PARECER TÉCNICO

ASSUNTO: Análise e deliberação sobre projeto de nova edificação para a Rua Álvaro Ferreira Cardoso (lote 003, quarteirão 117, zona fiscal 216) - Bairro Urucuia, em terreno inserido no perímetro de entorno do tombamento da Serra do Curral;

Deliberação n.º 120/2019

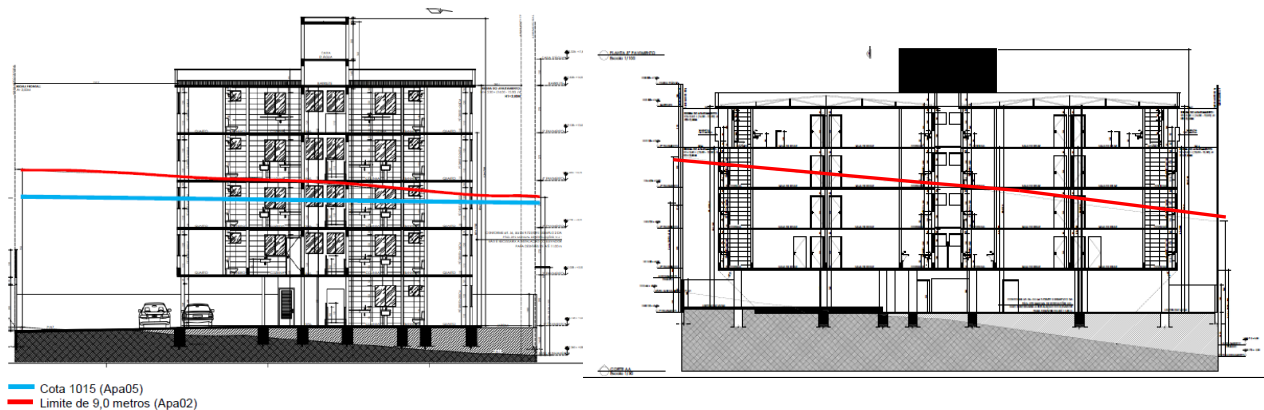
Análise e deliberação sobre solicitação de revisão das diretrizes especiais de projeto para quadras CTM 1202623, 1202608, 1202589, 1202591, 1202610, 1100600, 1210923, 1102012, 1102141, 1104087, bairro Camargos, situadas no perímetro de entorno do tombamento da Serra do Curral.

- Deliberou pela revisão das diretrizes especiais de projeto das referidas quadras, tendo em vista serem tocadas pela cota 1015, ou estarem próximas a esta, o que inviabilizaria edificação como Apa 05. Neste sentido, estas quadras passaram a ser classificadas como Apa02, cuja altimetria máxima permitida é restrita a 9,0 metros.
